改善箇所説明図

ギヤ比可変ステアリング
システム (VGRS)

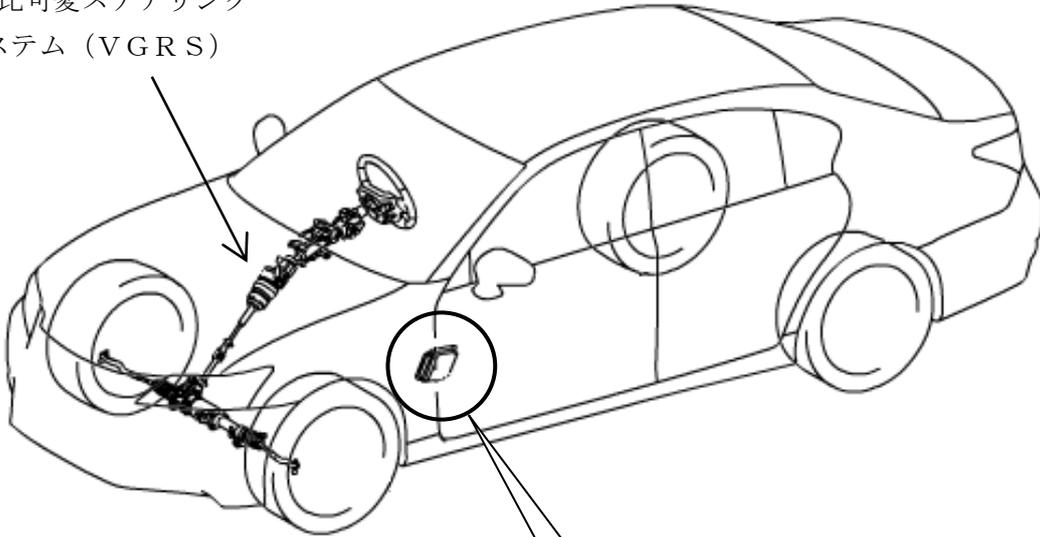
基準不適合発生箇所

ギヤ比可変ステアリングシステム (VGRS) において、制御プログラムが不適切なため、ハンドルを切った状態で駐車直後に再始動するとハンドル中立位置がずれて、前照灯の照射位置が左右方向にずれるおそれがある。

全車両、当該コンピュータのプログラムを修正する。

改善済車両には車台番号打刻位置の右側に黄色ペイントを塗布する。
